改善箇所説明図

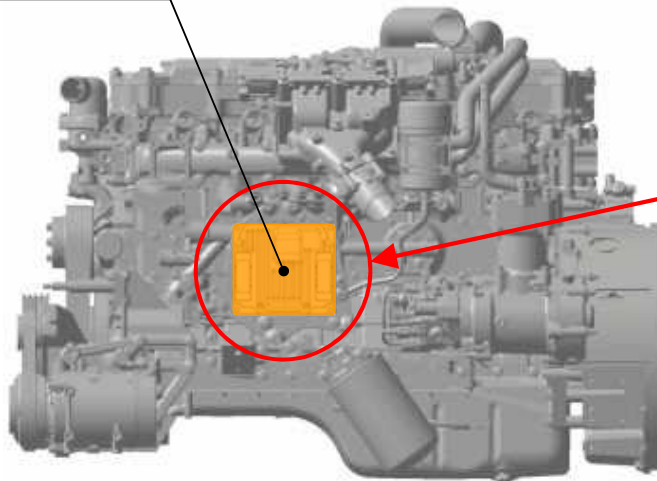
基準不適合発生箇所
(制御プログラム)

大型路線バスにおいて、エンジンECUの制御プログラムが不適切なため、最大燃焼圧力がコンロッドの許容限度を超える場合がある。そのため、そのままの状態で使用を続けると、コンロッドに亀裂が生じ、最悪の場合、コンロッドが破損して走行不能及び火災に至るおそれがある。

全車両、エンジンECUの制御プログラムを対策品に書き換える。

識別：作業完了車には、車両左後方点検リッド裏の位置に「HB203」の文字が記載された白黄色のシールを貼付ける。
